## **Autorité environnementale**

### **Avis délibéré de l’Autorité environnementale sur la ligne 15 Est du Grand Paris express reliant Saint-Denis-Pleyel à Champigny-Centre (93, 94)**

**Actualisation des avis n°2015-93 et 2017-33**

**n°Ae : 2018-60**

Figure 4 : « Écran acoustique dimensionné pour protéger les habitations individuelles par le projet de déplacement de la Grande Ceinture et le centre d'exploitation », sans légende. Source : pièce B3 du dossier

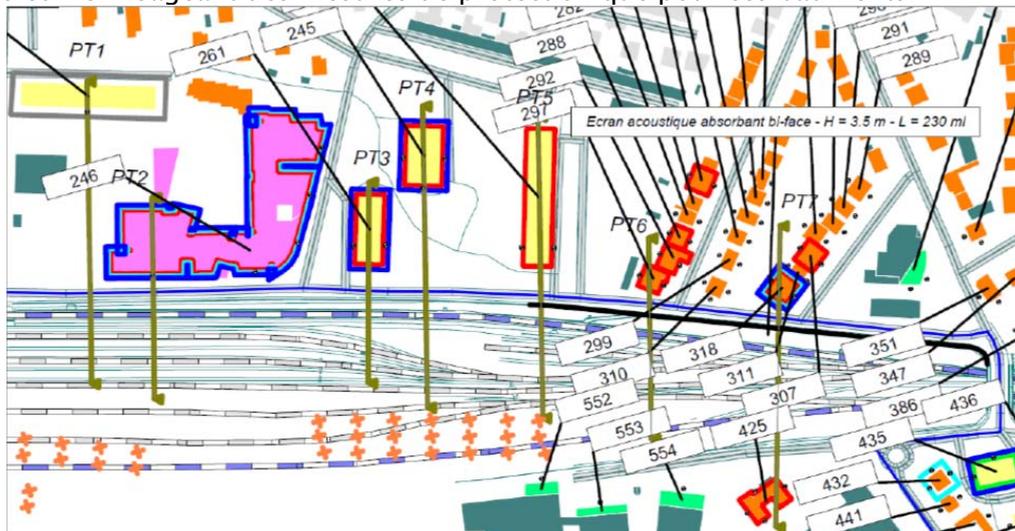
Cette formulation témoigne d'une interprétation erronée de la réglementation<sup>32</sup>. L'Ae rappelle que :

- l'article R. 571-45 définit explicitement la notion de « modification significative d'une infrastructure existante » comme avérée dès qu'elle a pour effet d'accroître à terme la contribution sonore de l'infrastructure d'au moins 2 dB(A), pour au moins une des deux périodes réglementaires (jour ou nuit),
- cet article ne fait aucune distinction selon l'exposition des bâtiments, cette notion devant s'apprécier par tronçon homogène de trafic, cette analyse étant cohérente avec les

- ***en fournissant une modélisation de l'ambiance sonore de nuit dans l'état initial ;***
- ***en fournissant une modélisation, de jour et de nuit, bâtiment par bâtiment, de l'augmentation du bruit du projet dans son ensemble pour en déduire les tronçons homogènes de l'infrastructure sur lesquels la modification apportée par le projet doit être considérée comme significative ;***
- ***en prévoyant des mesures de protection cohérentes pour tous les bâtiments d'habitation, pour lesquels la modélisation prévoit un dépassement des limites réglementaires.***
